Informe Consolidado de Solicitud de Aclaraciones, Rectificaciones y/o Ampliaciones Complementario a la Declaración de Impacto Ambiental del Proyecto "Vicuña Mackenna III"

Nombre del Titular : INMOBILIARIA LOS SILOS III S.A
Nombre del Representante Legal : Ricardo Posada Copano
Dirección : Av. Del Valle 580 Huechuraba

El presente Informe Consolidado de Solicitud de Aclaraciones, Rectificaciones o Ampliaciones a la Declaración de Impacto Ambiental del proyecto "Vicuña Mackenna III", contiene las observaciones generadas en virtud de la revisión de la Adenda.

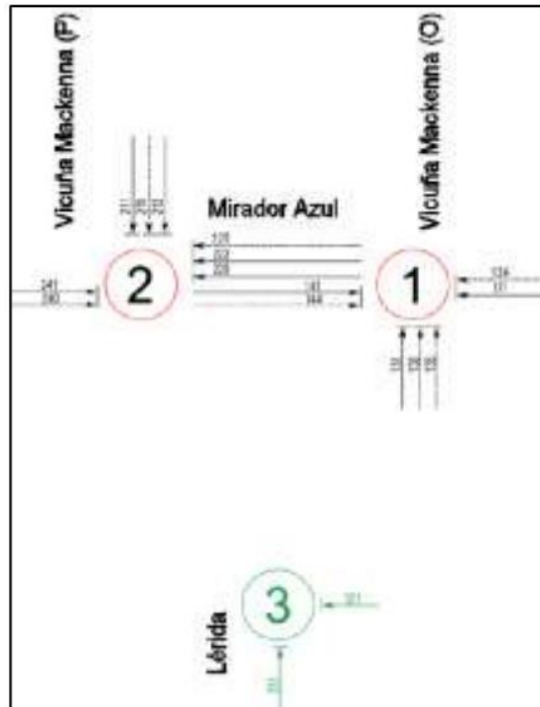
- b) Se solicita al Titular anexar toda información secundaria presentada como parte del estudio de movilidad, especialmente lo relacionado a la modelación (ej. Programación de semáforos).
- c) Respecto de la modelación de transporte, se solicita al Titular considerar al menos la misma red vial del IMIV presentado con ID: 13171602. Además, se aclara que, si no se consideran otras zonas del área de influencia en la modelación, esto debe quedar claramente definido en el informe, ya que el área de influencia definida para Vehículos Privados es la siguiente:

Y la red vial modelada es la siguiente:
